Landkreis Kronach, Rad-Orte-Katalog

Rad-Ort Nummer 17-061

Ort Kronach, B173/B303, Abzweig in die Kulmbacher Strasse

Luftbild

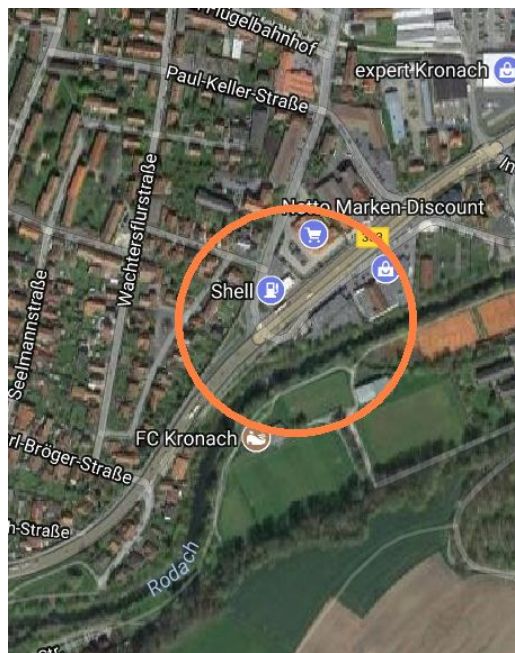
Rechtsabbieger von der B173/N303 aus Richtung Industriestrasse und Stockhardtbrücke haben Grün, wenn auch die Fussgänger und Radler Grün sehen, die geradeaus Richtung Siedlung und Südkreisel wollen. Die gleiche Situation in Gegenrichtung, für den Abbiegeverkehr in den Hammermühlweg.

Typische unfall- und todesfallerzeugende Regelung (wie auch an anderen Ampelkreuzungen bundesweit). Der Kfz-Fahrer sieht nach der Wartezeit endlich Grün, und interpretiert unbewusst „Freie Fahrt“. Die seinen Weg kreuzenden Fussgänger und Radler nimmt er sehr spät oder wegen des toten Winkels gar nicht wahr.

Ursache sind fatale Grundsätze der Ampel-Programmierer: Alle aus einer Richtung kommenden Verkehrsteilnehmer müssten gleichzeitig fahren. Kfz-Fahrer würden das Abbiege-Grün schon nicht als Freie Fahrt interpretieren. Radler und Fussgänger kämen so selten, dass sie nicht besonders geschützt werden müssten. Und man könne durch zusätzliche Gelb-Blinklichter erhöhte Aufmerksamkeit erzeugen. [Blinkende Lichter ziehen oft die Aufmerksamkeit vom eigentlichen Gefahrenort weg.]

Getrennte Grünphasen für die sich kreuzenden Verkehre. [In Deutschland noch undenkbar, in China aber oft Standard: Ampelphasen, die die gesamte Kreuzungsfläche kreuz und quer für alle reservieren, die aus eigener Kraft vorankommen.]
